## **BEBAUUNGSPLAN 03** „Schilcherlandsiedlung“

**Betrifft:** **Bebauungsplan 03 „Schilcherlandsiedlung“**  
*Fachliche Stellungnahmen zu den eingebrachten Einwendungen*

### **Einwendungen gegen den Entwurf des Bebauungsplans „03 Schilcherlandsiedlung“**

# Variante Garagenstellplätze

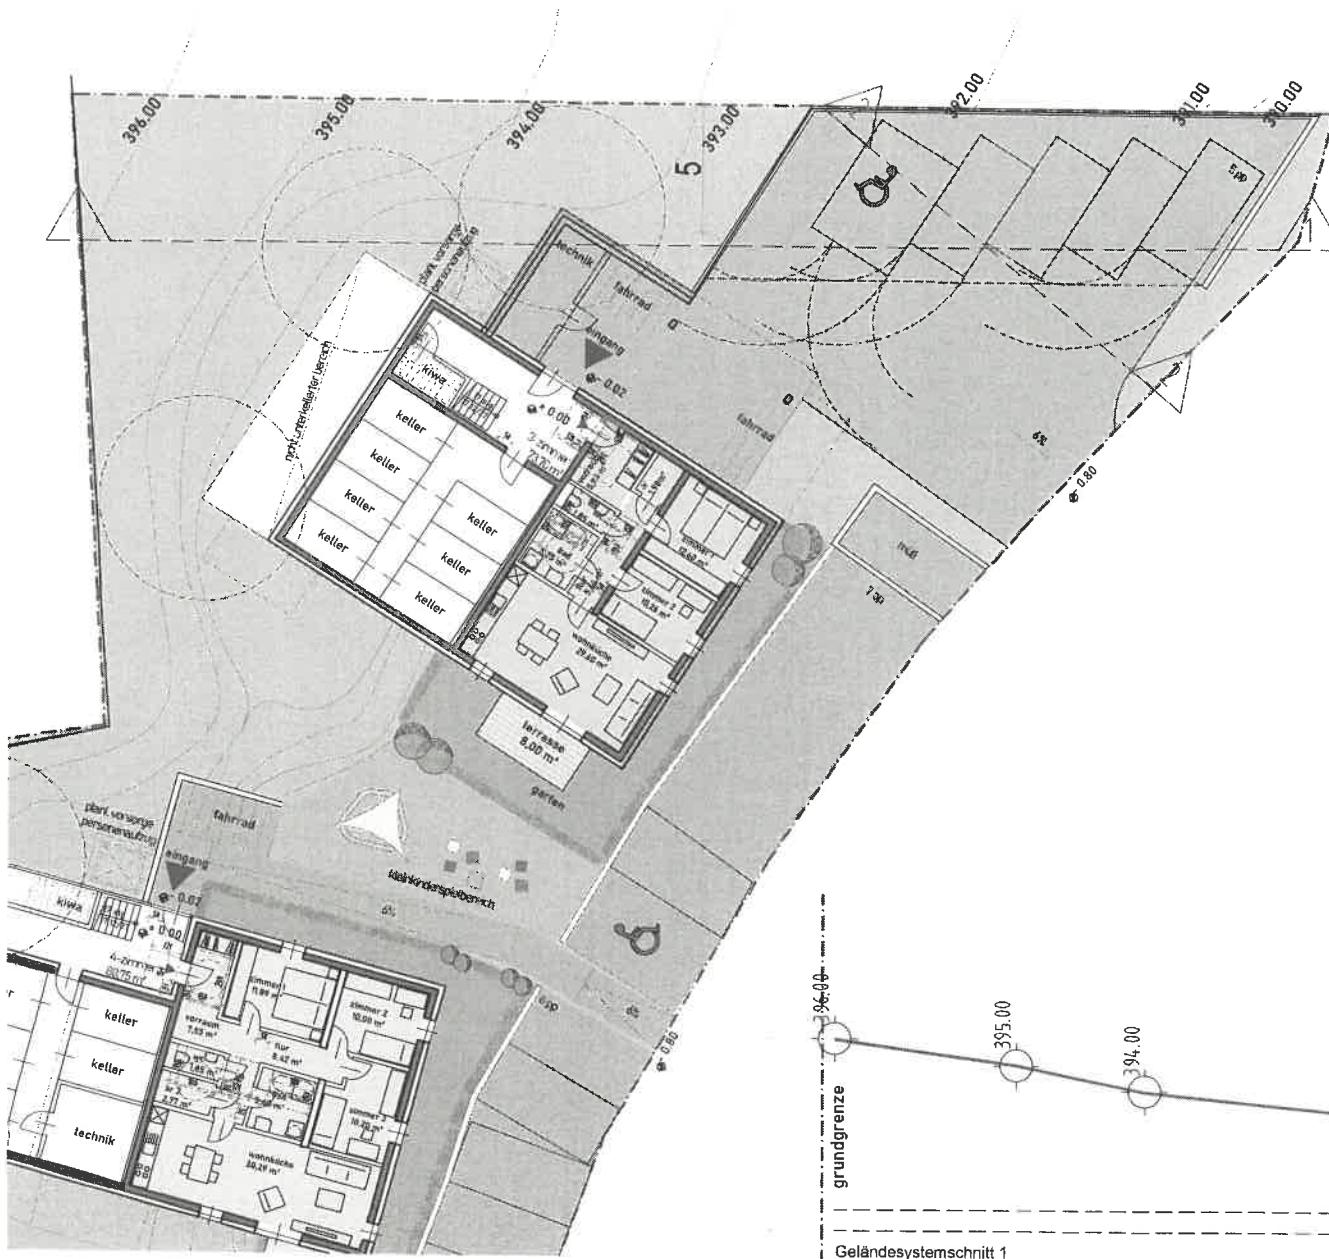
- § 3 Abs 2 letzter Satz des Bebauungsplanentwurfs sieht überdachte Stellplätze mit einer Fläche von über 40 m<sup>2</sup> innerhalb der Baugrenzlinien bzw. in speziellen Zonen vor. Die dafür auf dem Grundstück vorgesehene Zone ist aber nur für die Herstellung von max. 5 Autoabstellplätzen ausreichend. Hinzu kommt, dass für eine in der Zone situierte

- Gemäß § 4 Abs 1 lit d) des Bebauungsplans sind am eigenen Grundstück 1,5 KFZ-Stellplätze pro Wohneinheit zu errichten. Aufgrund der Geländestruktur ist es ohne massive Eingriffe in den Hang und der Ausführung von Stützbauwerken nicht möglich die bei 12 Wohneinheiten geforderten 18 Stellplätze auf eigenem Grund zu errichten. Lediglich 16 Stellplätze (von denen 12 überdacht ausgeführt werden) können auf eigenem Grund errichtet werden.

Variante Querparker  
(Haus Süd um ca. 3m in  
Richtung Hang verschoben)

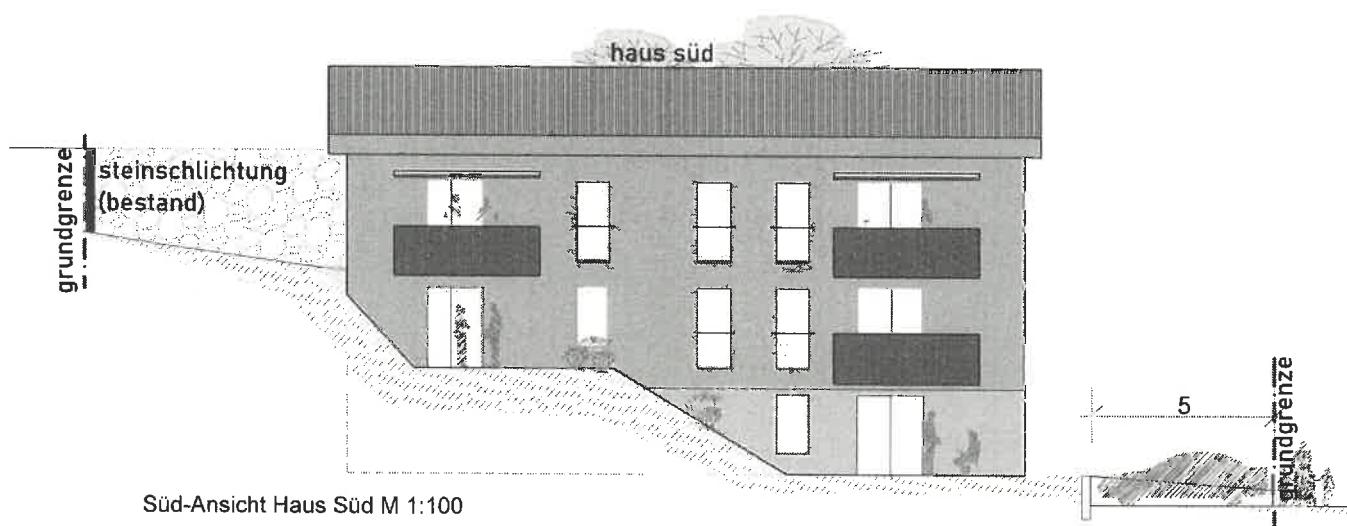
- § 4 Abs 1 lit f) des Bebauungsplans fordert eine Umkehrmöglichkeit bei Zu- und Ausfahrten am eigenen Grund herzustellen. Auch diese Vorgabe würde zu einer faktischen Unbebaubarkeit der Grundstücke führen. Dieser Umstand liegt darin begründet, dass ein „Nach-Hinten-Rücken“ der Gebäude automatisch auch zu einem „Verschwinden“ im Hang führen würde. Die Konsequenz daraus wäre, dass Böschungen bei den Terrassen entstehen, die einerseits nurmehr einen Blick in den Hang ermöglichen würden, gleichzeitig aber auch zu der Gefahr einer direkten Zuleitung von Oberflächenwasser führen können (siehe Beilage ./3). Ein Anheben des Gebäudes würde zwar diesen Missstand abfedern, doch würde durch diesen Schritt der barrierefreie Zugang verloren gehen.
